# VT-INGENIEURE GmbH

aufgrund von festgestellten Schäden an Verkehrszeichenbrücken wurden im Auftrag des *Landesbetriebes Bau Sachsen Anhalt* statische (Nach-) Berechnungen gemäß ZTV-ING durchgeführt.

# **Statisch konstruktive Stellungnahme**

HV-Verbindungen und die  
Problematik bei  
Riegel/Stielverbindungen an  
Verkehrszeichenbrücken

Abbildung 3

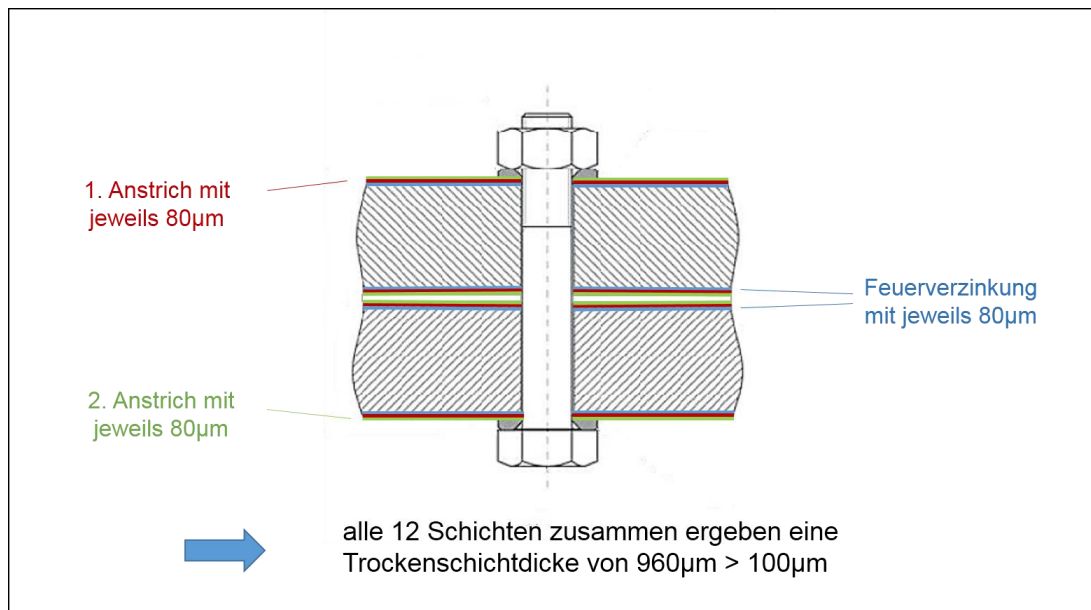
Durch die multiple Beschichtungssituation der gesamten HV-Verbindung, ist eine unzulässige Trockenschichtdicke ( $>100\mu\text{m}$ ) gegeben und daraus folgend kann nicht mehr von einer gleitfesten, voll vorgespannten HV-Verbindung ausgegangen werden.
